PRODUKT	AVD.	GRUPP
P	2	26
BETR.	NR	
Kylvätskepump B 20	9	
	DATUM	
	Okt 77

Service meddelande

Byte av kylvätskepump B 20

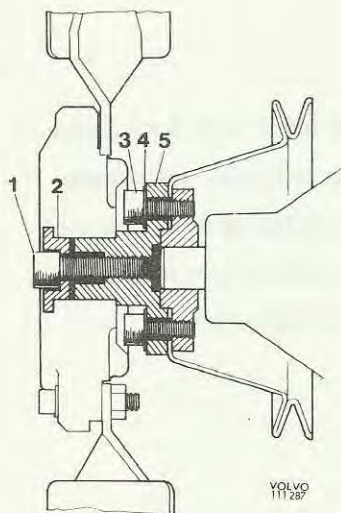
På 1971-års modell infördes en kylvätskepump med ändrad medbringare. Denna pump ska användas för samtliga 140 med B20-motor. (Undantag är Schweiz-utf. där pump 419679-6 ska användas).

På 240 med B20-motor har nu införts en kylvätskepump med längre pumpaxel än tidigare utförande. Detta för att bland annat förbättra pressförbandet mellan nav och axel. Denna modifierade pump ska användas för samtliga 240 med B20-motor.

Obs! Vid byte av kylvätskepump från tidigt till sent utförande, på 1969-1970 års modeller, tillkommer vissa detaljer. Se nästa sida.

140 B20 = 418327-3

240 B20 = 275616-1 (sats innehållande pump, packningar, brickor och skruvar).
